Assunto: Aditivo físico financeiro.

Ref.: Contrato nº 153/2022

PLANILHA DE ADITIVO

PARECER TÉCNICO

RELATÓRIO FOTOGRAFICO

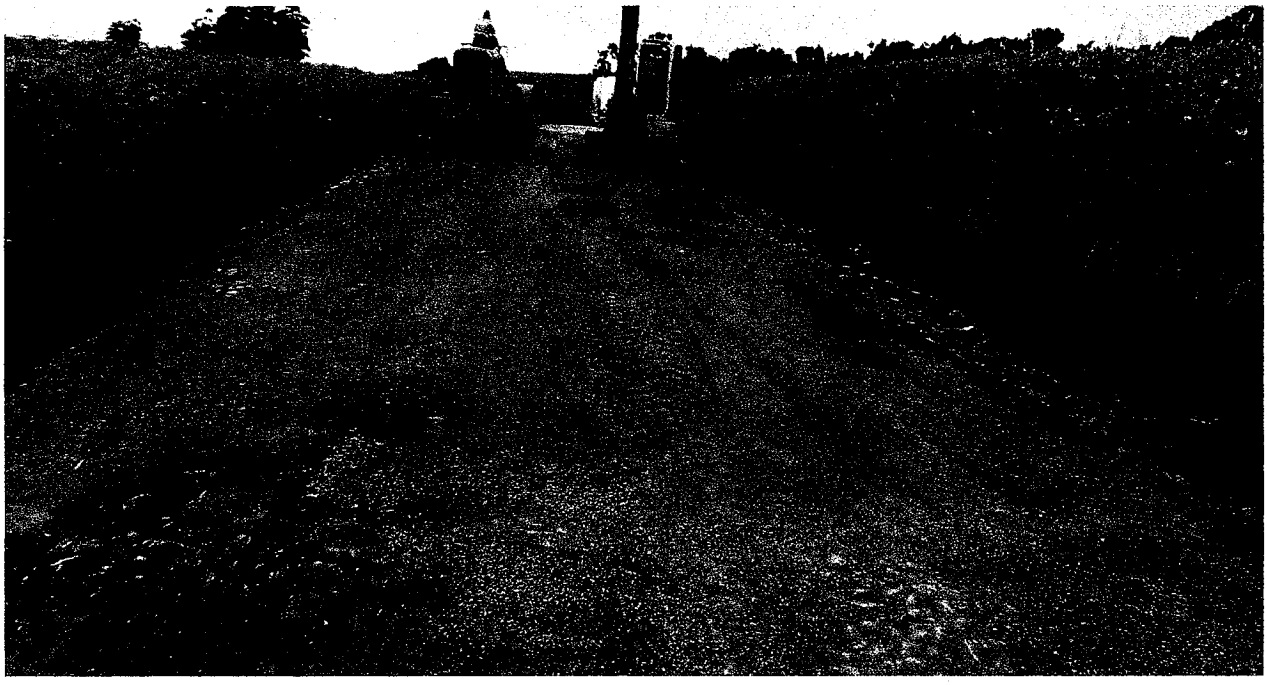
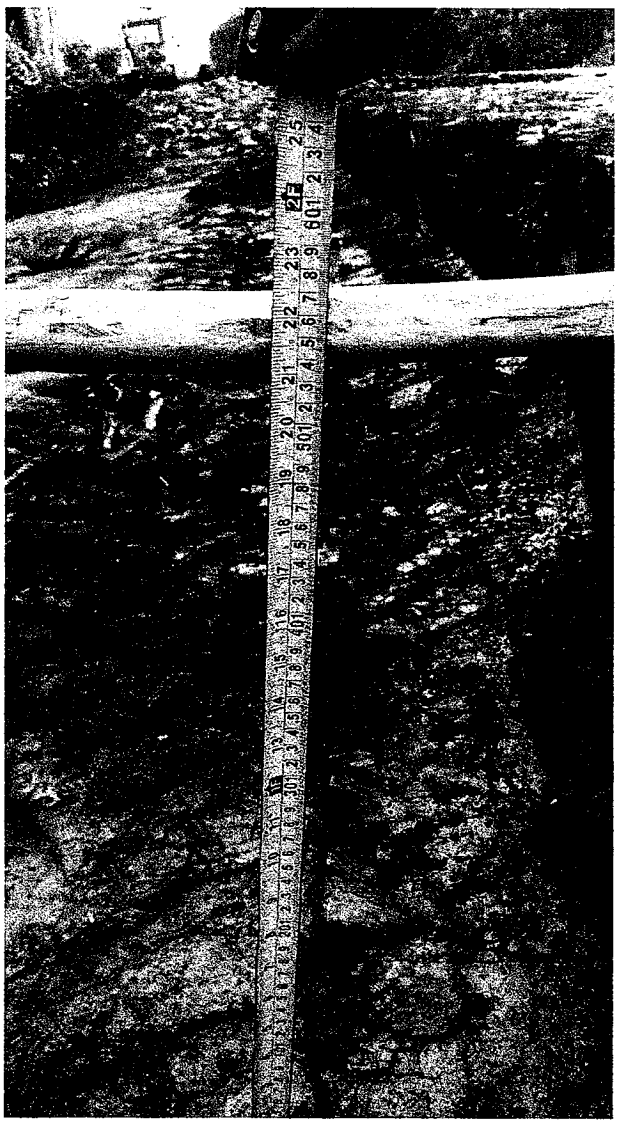
Para o item REVESTIMENTO PRIMARIO, necessitou de mais pontos de correção, ocorre que em todo trecho foi realizado teste de carga com caminhão toco carregado, onde foi identificado recalques no solo e previsto as devidas correções, contudo após longo período de chuva e já em faze de execução do pavimento a empresa executora identificou novos pontos com afundamentos, solo mole, os quais noticiaram a fiscalização, e assim autorizei a correção para que o serviço não fosse interrompido.

Para o item REVESTIMENTO, ocorre que na planilha orçamentária de forma equivocada foi utilizado a densidade de 2,4 ton/m³, para o cálculo do volume de CBUQ e o utilizado em todos os projetos é de 2,5 ton/m³ devido as características do basalto de nossa região.

Ainda para o item SINALIZAÇÃO DE TRANSITO, também de forma equivocada ao digitar a área de 822,13 m², digitou-se 82,13m², ficando assim com área inferior ao necessário para o fiel cumprimento da sinalização horizontal. Anda devido a cobranças da comunidade em redutores de velocidade

(lombada) teve a necessidade de mais 6 placas de sinalização para instalação de 3 lombadas no decorrer do trecho.

Assim, o **PARECER TECNICO SEGUE COMO FAVORAVEL**, ficando como segue:

VALOR DO ADITIVO *R$ 178.137,14 que corresponde a 8,60 % do valor do contrato.*
